Дата: **26 июля 2010** Предмет: **А) Приспособление для центровки двигателя**  
**В) Новая диагностическая проводка**

No. 2010-6

## А) Приспособление для центровки двигателя

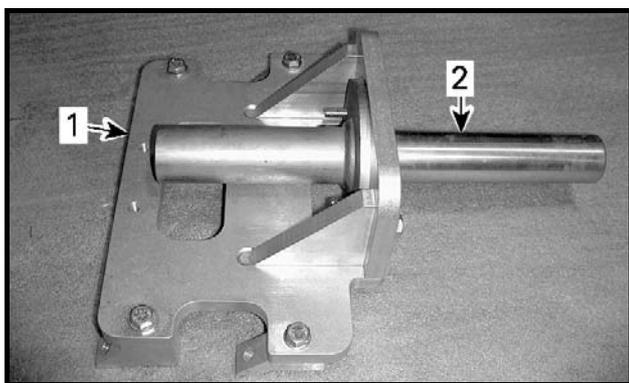
Для моделей 2010 года разработана новая, усовершенствованная процедура центровки двигателя, которая требует использования новых специальных приспособлений.

Новая процедура центровки двигателя представлена в *2010 SEA-DOO SHOP MANUAL (P/N 219 000 429)*, раздел *ENGINE REMOVAL AND INSTALLATION*.

СПЕЦИАЛЬНЫЕ ПРИСПОСОБЛЕНИЯ		
THRU-HULL ADAPTER (P/N 529 036 193)		<input checked="" type="checkbox"/>
ALIGNMENT SHAFT ADAPTER (P/N 529 035 719)		<input checked="" type="checkbox"/>
ALIGNMENT SHAFT (P/N 295 000 141)		<input checked="" type="checkbox"/>

1. ENGINE ALIGNMENT PLATE (P/N 529 036 170)
2. ALIGNMENT SHAFT SUPPORT (P/N 529 035 506)

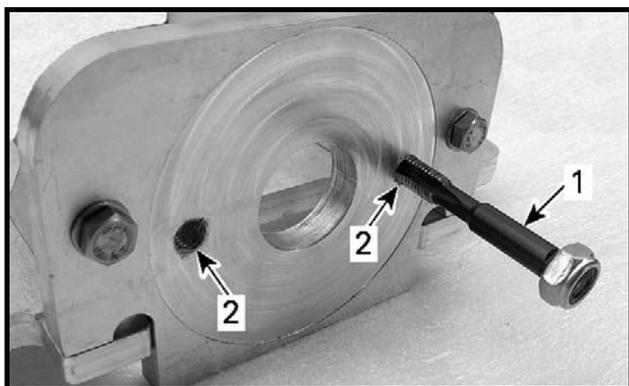
2. Демонтируйте направляющую втулку ALIGNMENT SHAFT SUPPORT (P/N 529 035 506) с центровочной скобы ENGINE ALIGNMENT PLATE (P/N 529 036 170). Не используйте крепежные болты повторно.

1. PILLOW BLOCK BUSHING (P/N 529 036 194)
2. Винты с потайной головкой M10 x 25

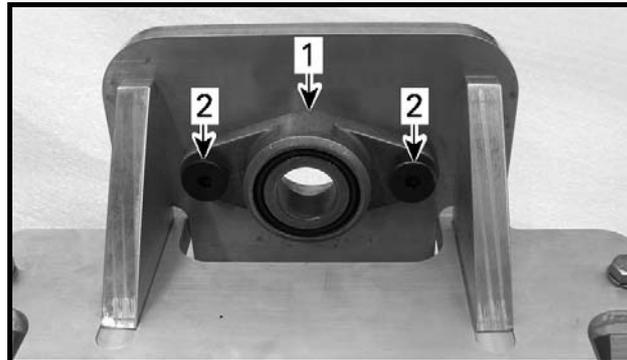
4. Установите направляющую PILLOW BLOCK BUSHING (P/N 529 036 194) на скобу ENGINE ALIGNMENT PLATE (P/N 529 036 170) и скрепите детали вместе при помощи винтов с потайной головкой M10 x 25.

**ПРИМЕЧАНИЕ:** Подтягивайте винты с одинаковым усилием, вращая винты вперед и назад так, чтобы направляющая самостоятельно отцентровалась через данные винты крепления.
